Aggiornamento Elaborato 2 del PAI Po  
Aggiornamento Mappe aree allagabili del PGRA

Scheda di sintesi

**Comune: Borno**

# CONFRONTO STATO VIGENTE E PROPOSTA DI AGGIORNAMENTO

## A – Cascine Cirese e Cascine di Brès

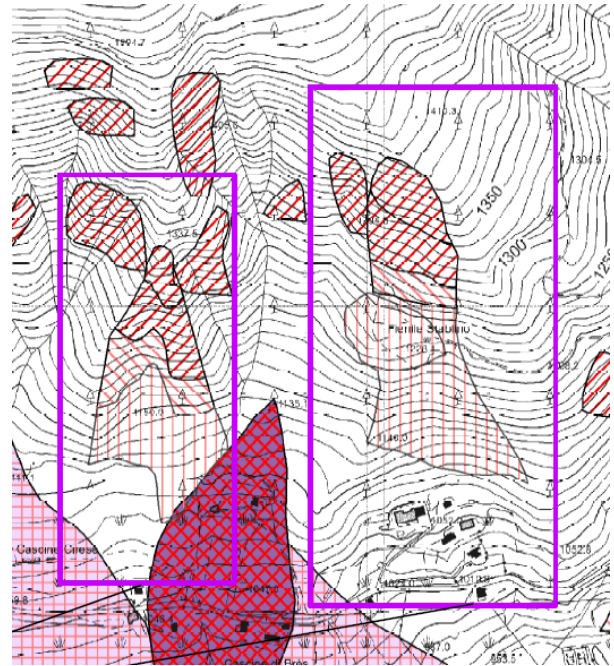
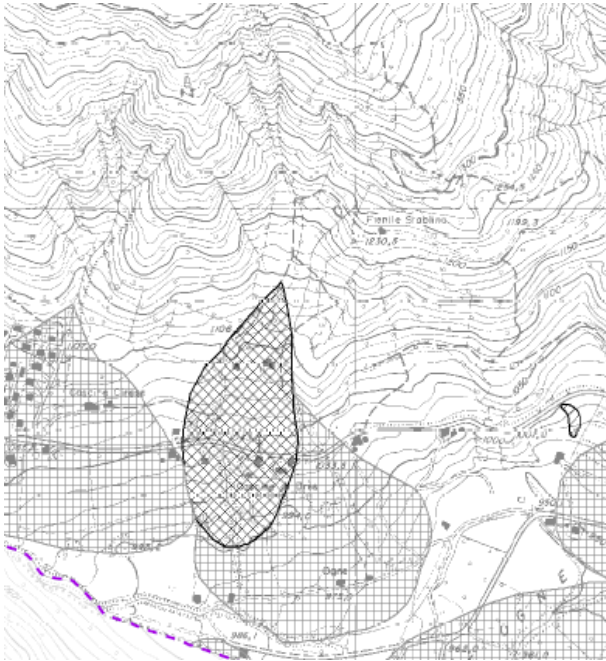
A sinistra PAI vigente nell'area non sono stati individuati dissesti; a destra PAI con proposta: nuovo inserimento di aree Fa, Fq e Fs

## B - località Coler

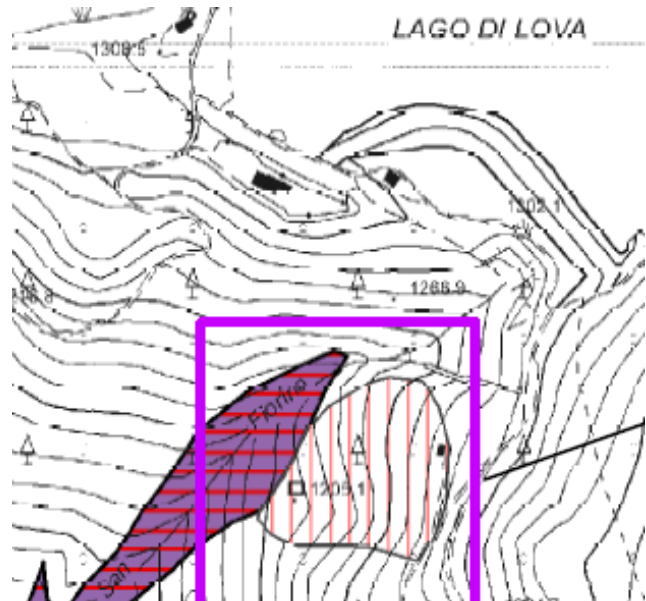
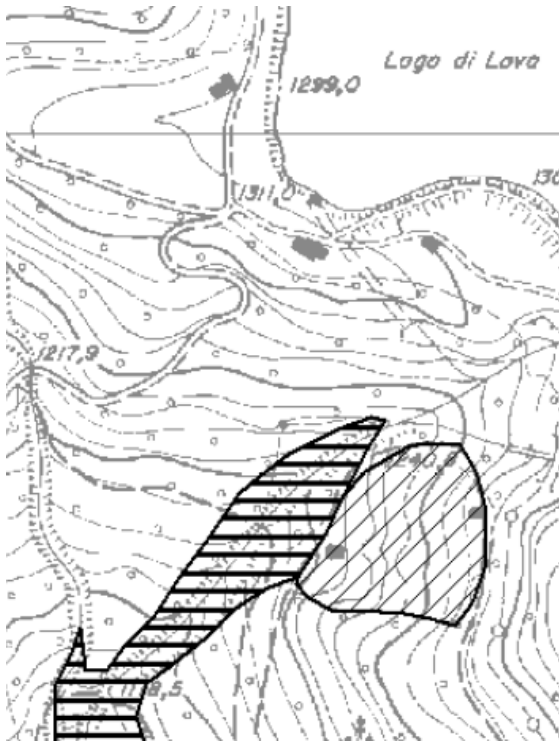
A sinistra PAI vigente Fa; a destra PAI con proposta Fs

### C - località Ogne-Calenzone

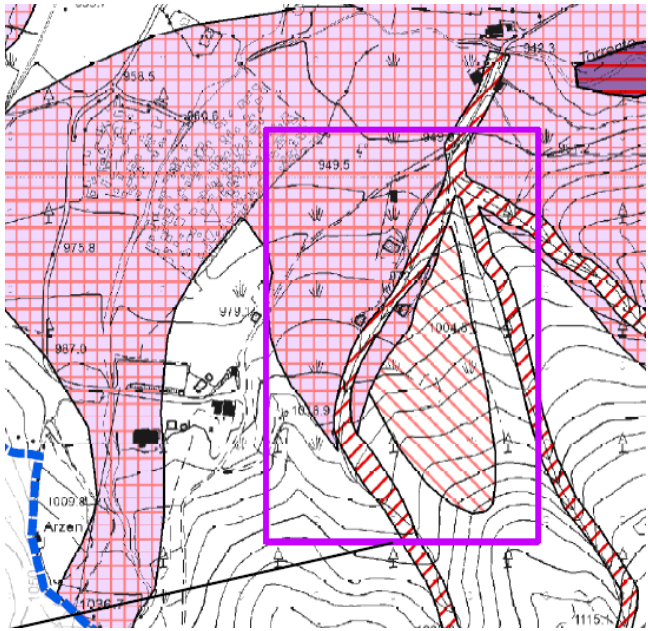
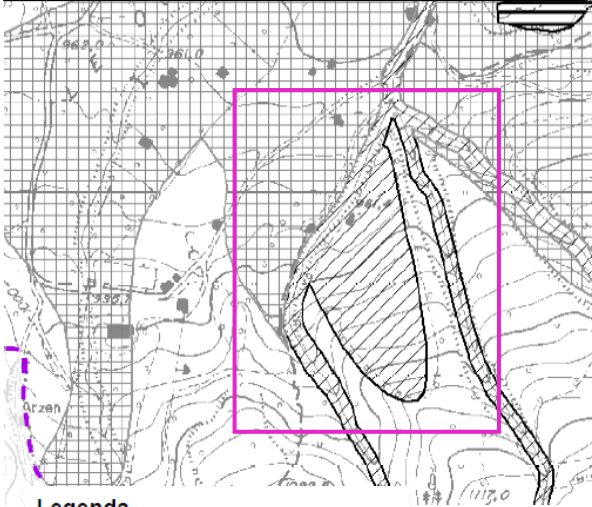
A sinistra PAI vigente Fa; a destra carta PAI/PGRA con proposta Fq con migliore perimetrazione del limite con il conoide Cn a valle

### D - area ovest zona loc. Paline

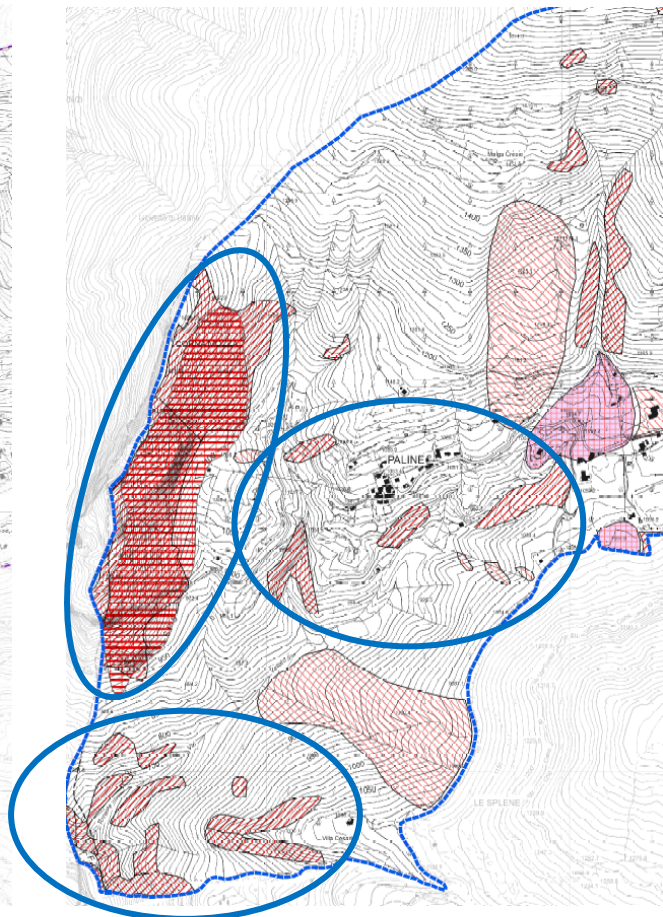
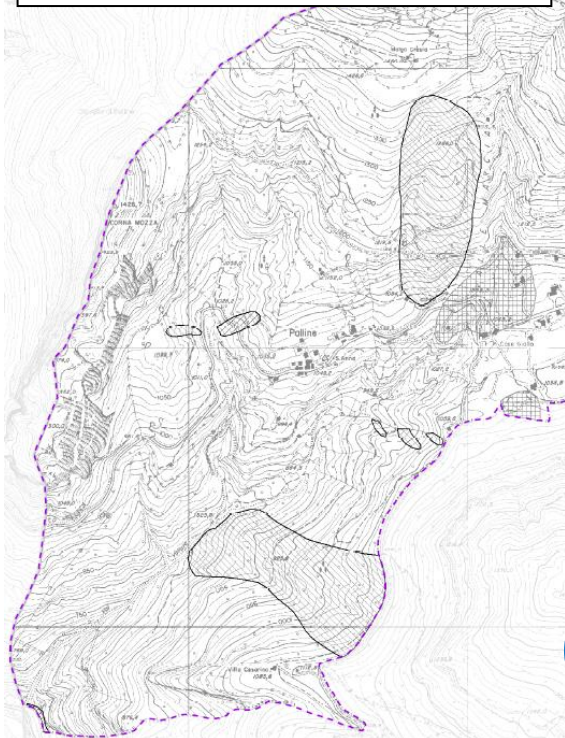
A sinistra carta PAI vigente; a destra carta PAI/PGRA con proposta: introduzione ex novo frane attive e valanga Ve (sovrapposta parzialmente a Fa)

**E – zona Corna Rossa - Roncorsaglie**

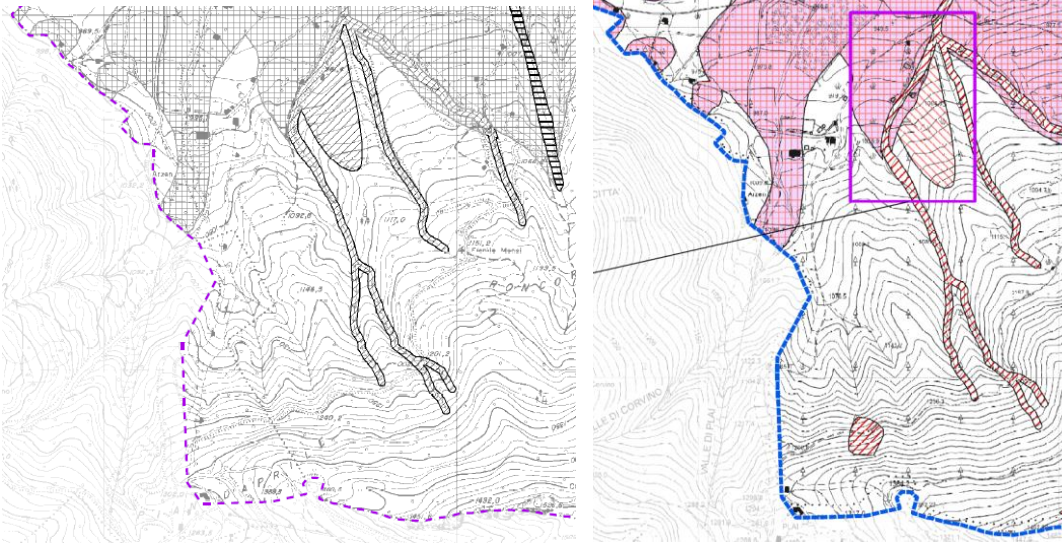
A sinistra carta PAI vigente; a destra carta PAI proposta di inserimento ex novo di aree in frana attiva Fa

**F – confine sud est con Ossimo**

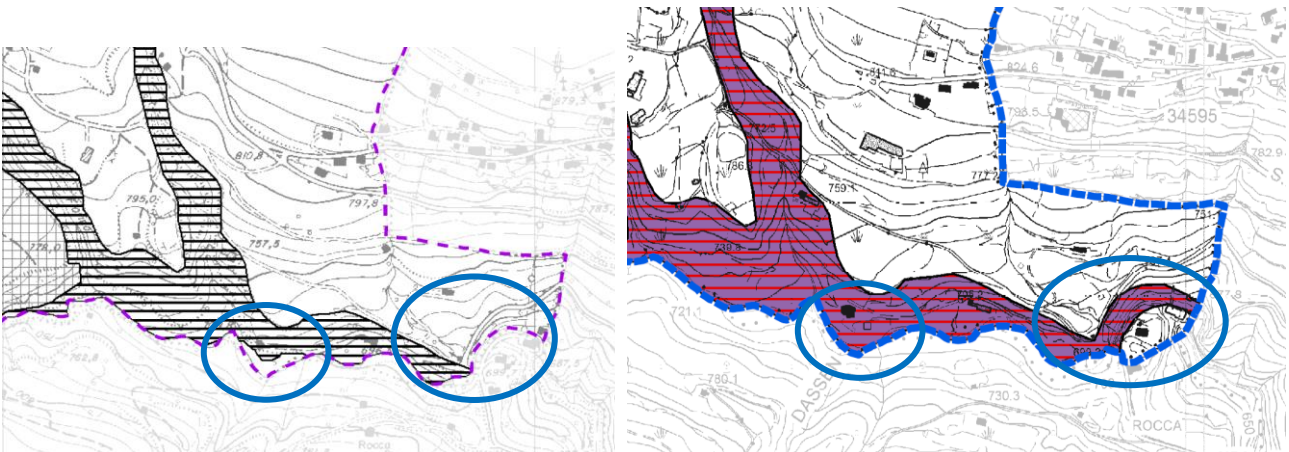
A sinistra carta PAI vigente; a destra carta PAI – PGRA con proposta ampliamento delle aree Ee PAI (P3/H PGRA coincidente con P2/M e P1L)

## G – versante nord a monte di loc. Salven

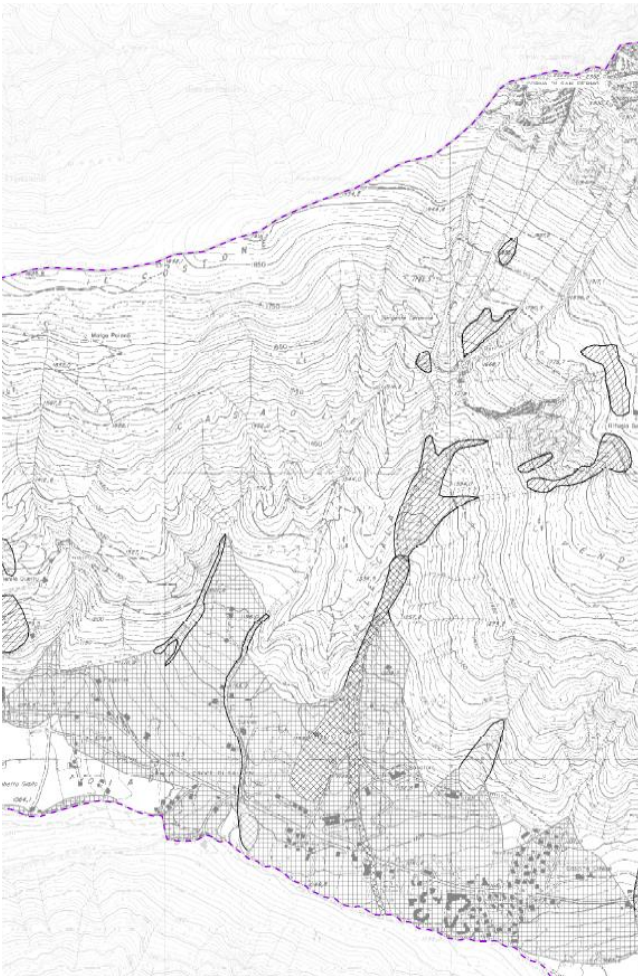
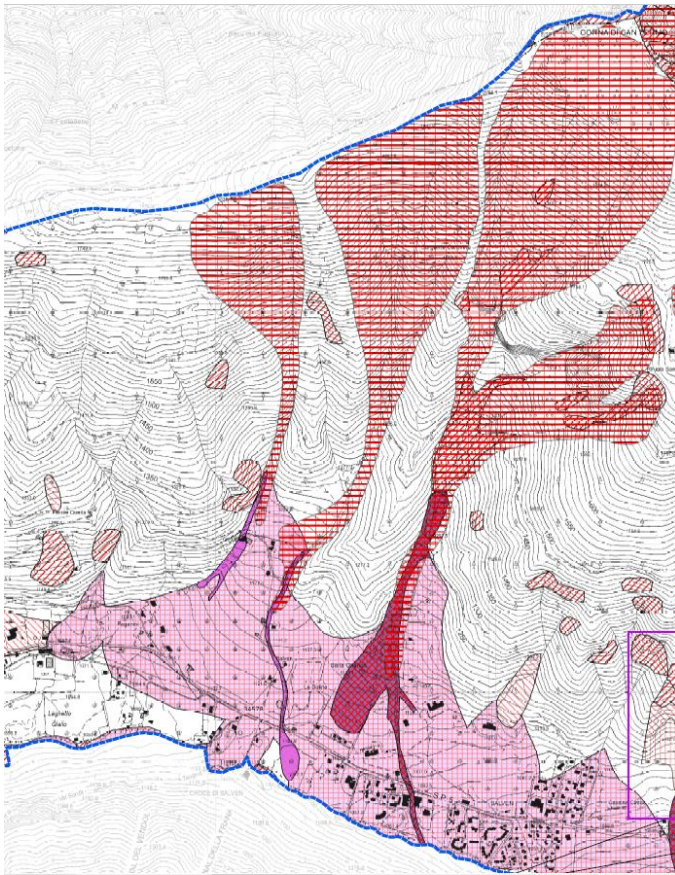
Sopra carta PAI vigente; sotto carta PAI proposta inserimento ex novo di aree in frana attiva (Fa) e quiescente (Fq). Inserimento ex novo di aree valanghive a pericolosità molto elevata o elevata (Ve).

**H – versante nord a monte di C.ne Val Camera**

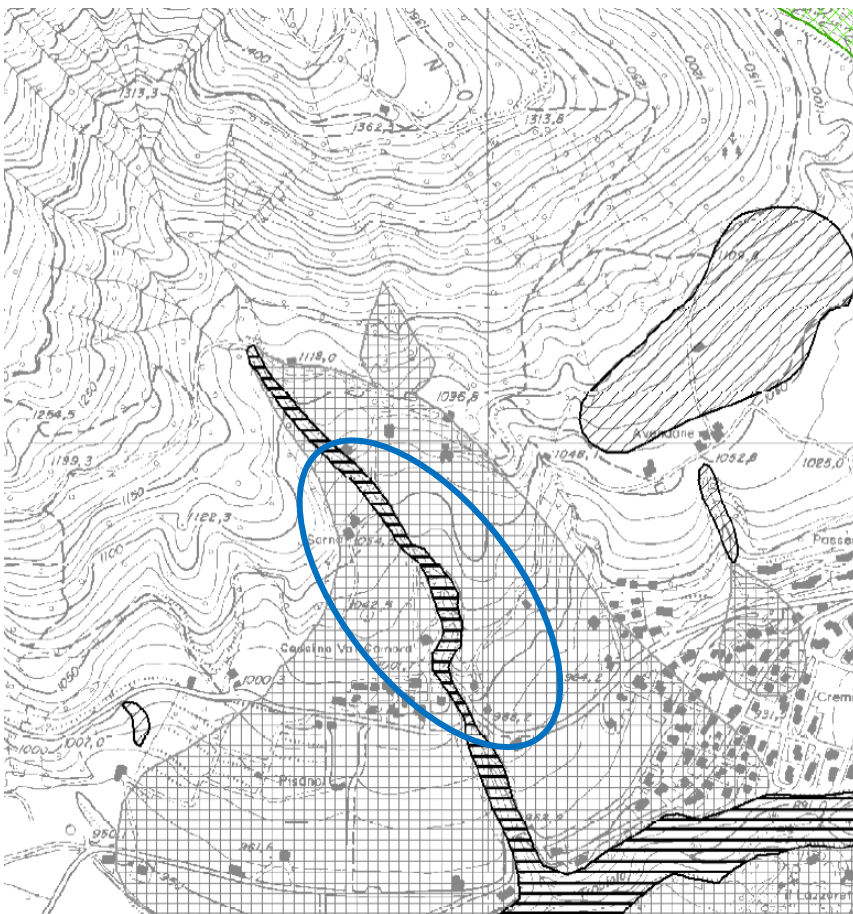
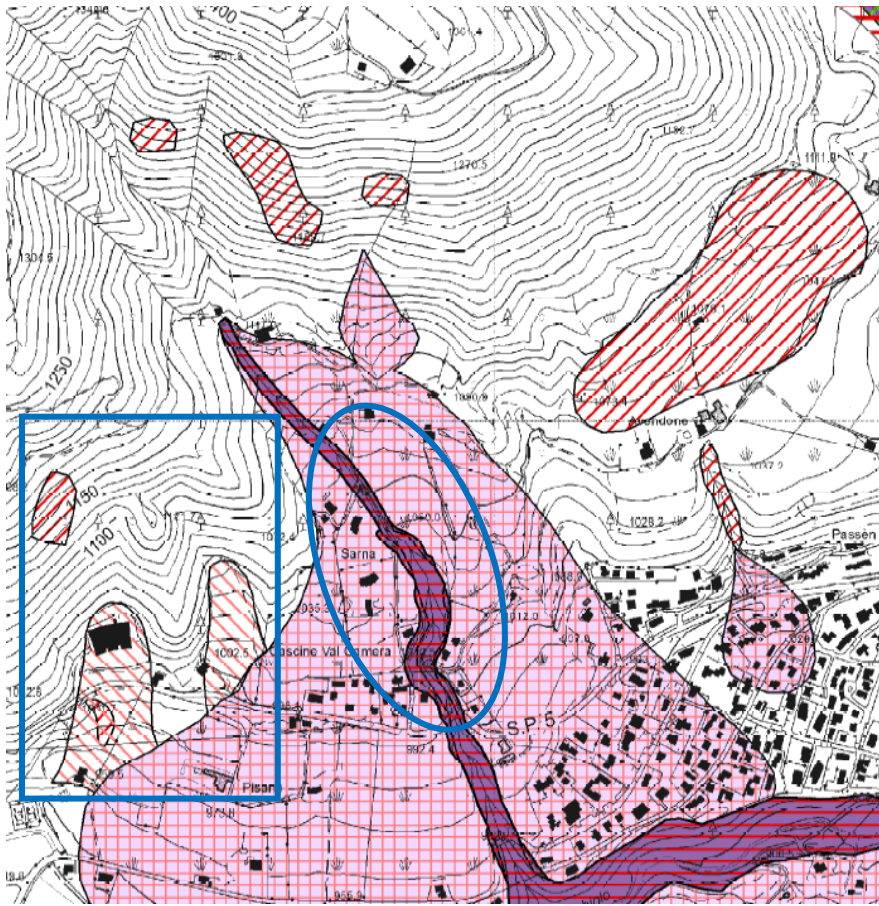
sopra carta PAI vigente; sotto carta PAI/PGRA proposta con ampliamento delle aree Ee PAI (P3/H PGRA coincidente con P2/M e P1/L) lungo asta del torrente in loc. C.ne Val Camera e inserimento ex novo di aree

# I – zona nord est

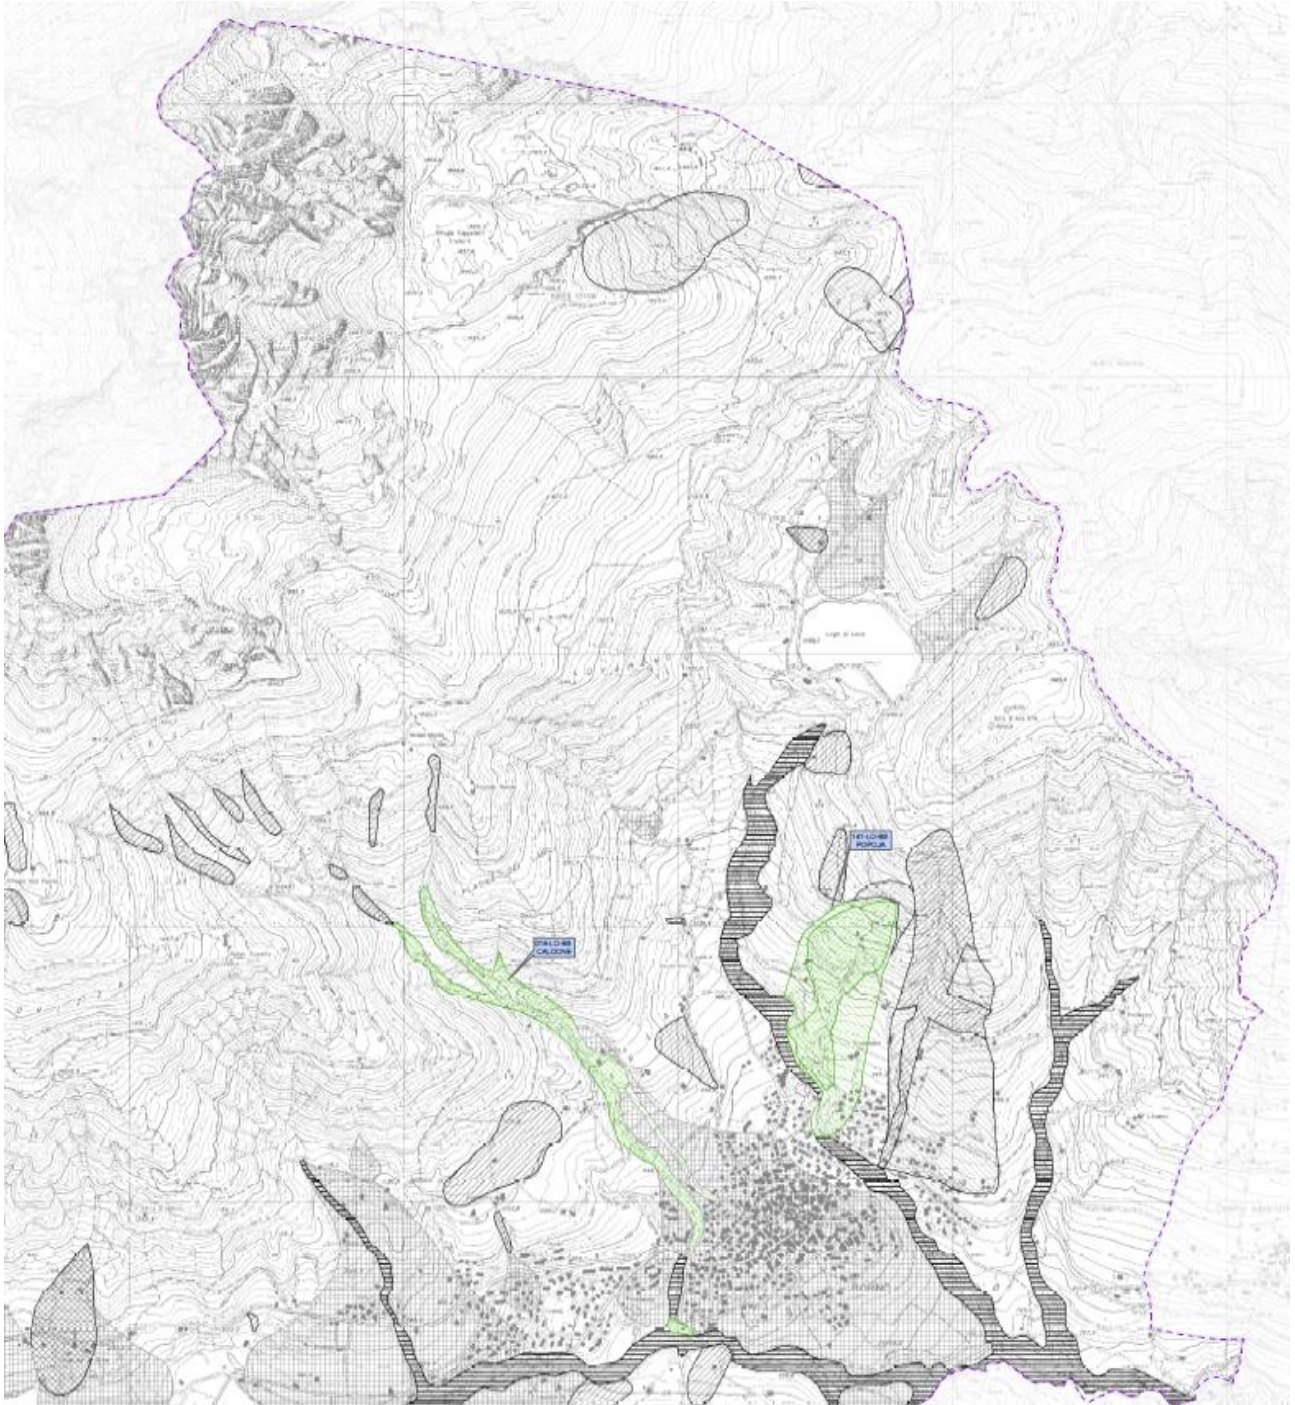
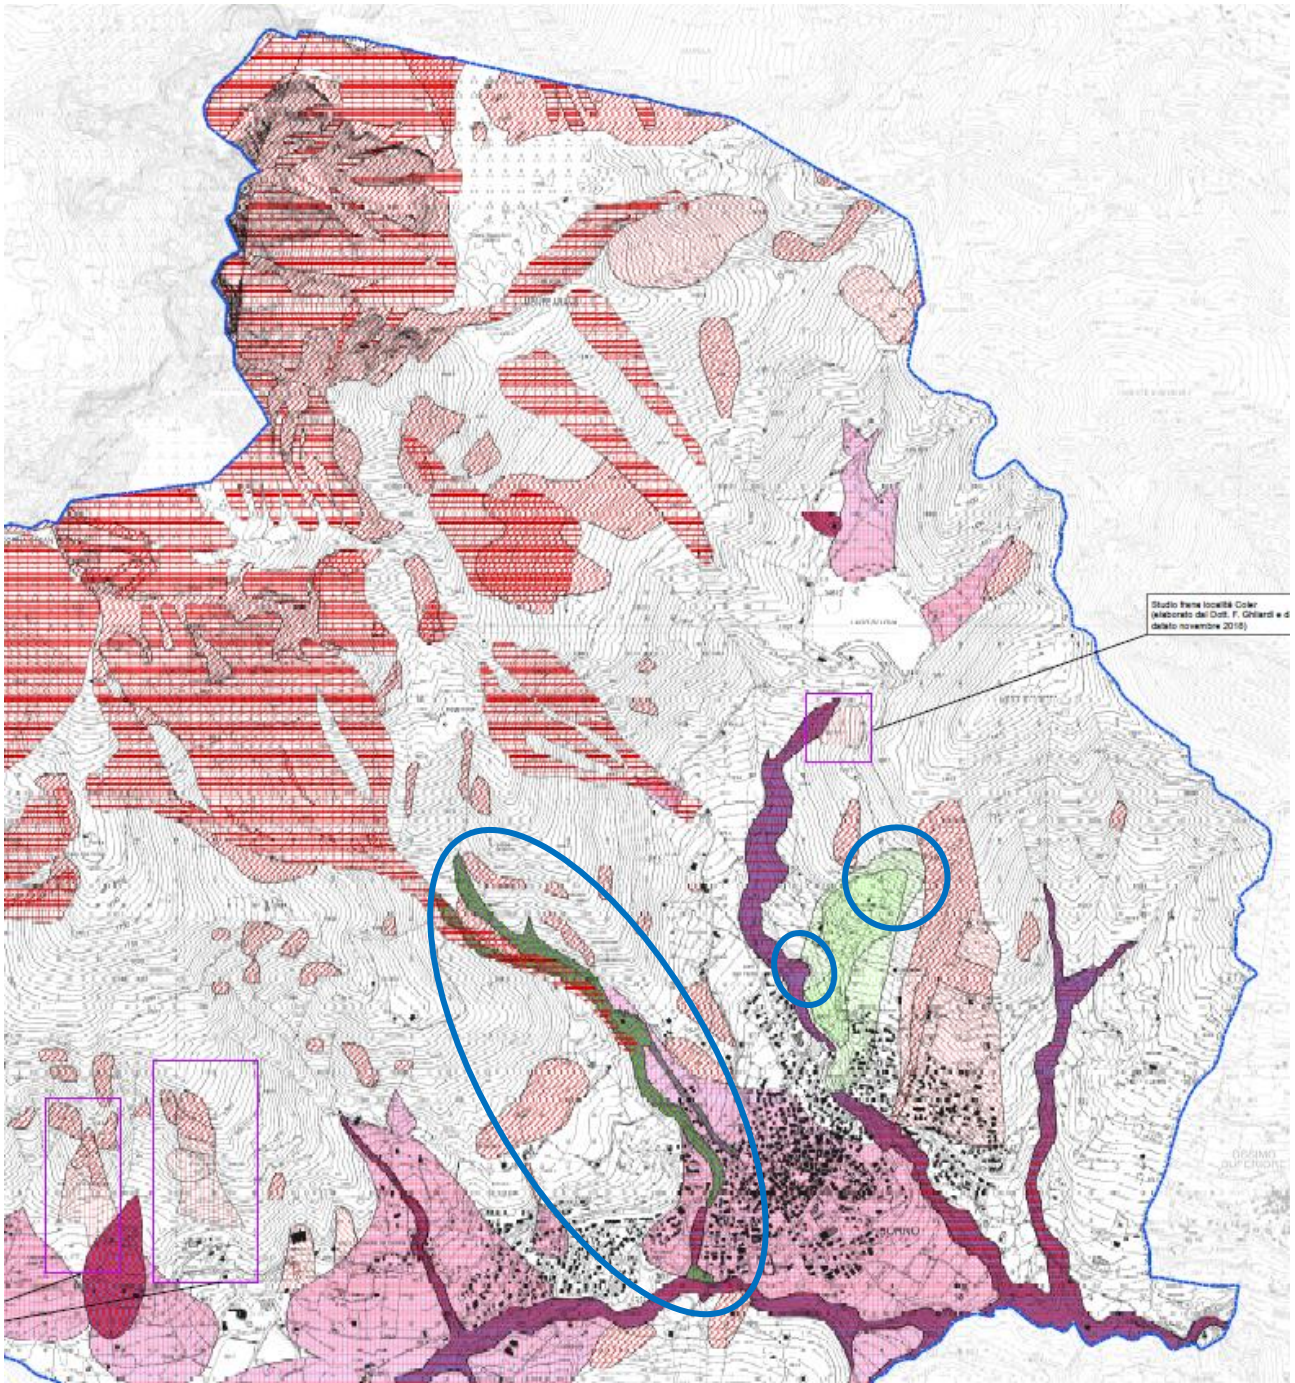
Proposta d'inserimento ex novo di aree di valanga (Ve) e inserimento ex novo di frane quiescenti (Fq) e attive (Fa). Riprofilazione aree RME (018-LO-BS) con raccordo con le delimitazioni Cn ed Ee. Ampliamento dell'area RME (141-Lo-BS) con inclusione di Fq vigente e limitata riduzione dell'area a valle in sovrapposizione ad area Ee.
